Objet : BRUXELLES. Boulevard du Midi, 63.

Demande de permis d'urbanisme portant sur l'installation provisoire d'une œuvre artistique sur la façade d'un immeuble, destiné à devenir un futur accès à la future station de métro Toots Thielemans.

Avis de la CRMS

A gauche, extrait Brugis. Au centre, situation de l'immeuble concerné dans le projet STIB (extrait du dossier de la demande de PU 2018 – station Constitution tunnel métro et tunnel tram). A droite, situation projetée (extrait du dossier)

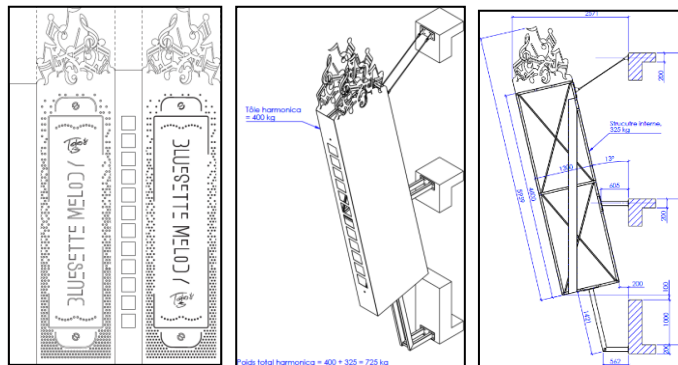
L'immeuble se trouve dans la zone de protection de plusieurs biens classés. Il s'agit des anciens cafés *La Ruche* et *Le Laboureur* (boulevard Jamar 1a et 1b) ainsi que l'ancienne brasserie Express-Midi (Perle Caulier), sise boulevard Maurice Lemonnier 218, à l'angle du boulevard du Midi. L'immeuble est situé sur la petite ceinture à proximité de la gare du Midi, entre les croisements avec l'avenue de Stalingrad et le boulevard Lemonnier. Selon le PRAS, le bâtiment se trouve en zone d'habitation, en zone d'intérêt culturel, historique, esthétique et d'embellissement, sur un liséré de noyau commercial et dans un espace structurant.
